W Y J A Ś N I E N I A

treści Specyfikacji Warunków Zamówienia

Dotyczy: **Wykonanie przebudowy, adaptacji, wyposażenia i aranżacji pomieszczeń biurowych w „budynku C” WORD w Toruniu oraz modernizacja i remont elewacji budynków WORD w Toruniu**

Znak Sprawy: **ZA.262.6.2026**

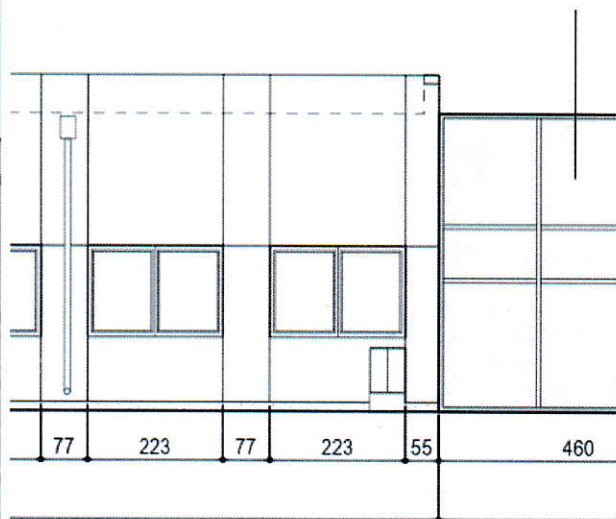
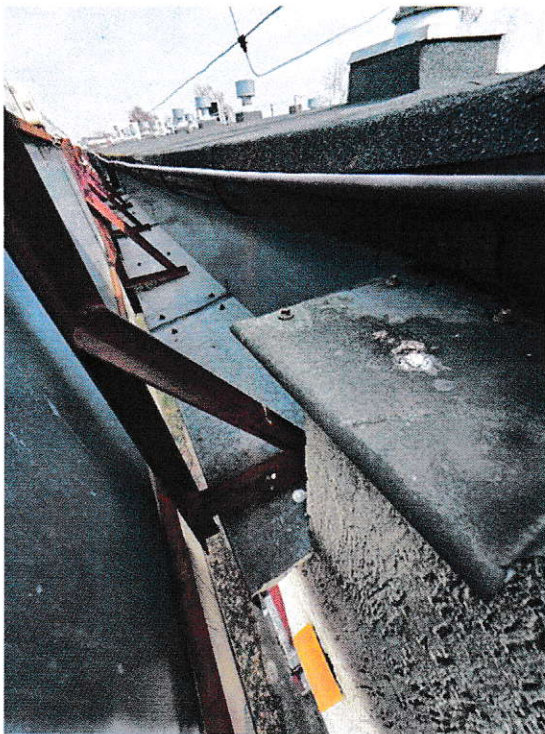
W zakresie wcześniej zadanego pytania dotyczącego detalu attyki, a w szczególności krawędzi attyki budynku C zastosowanie analogicznego rozwiązania do gliku okiennego lub narożnika wypukłego, czy też wklęsłego jest niemożliwe ponieważ wystający gzyms w dolnej partii attyki i w górnej, wciągnięta do środka attyka uniemożliwi wykonanie jednolitej płaszczyzny zgodnie z projektem. Jednocześnie pozostawienie dolnego elementu pod warstwą elewacji wentylowanej będzie powodowało nieprawidłowe jej funkcjonowanie:

Swobodne wysunięcie okładzin typu HPL jest możliwe max na 15 cm. W związku z powyższym proszę o podanie detalu wykonania elementu wskazanego na powyższych zdjęciach lub opisu jego wykonania.

Zamawiający dopuszcza skrócenie gzymsu.
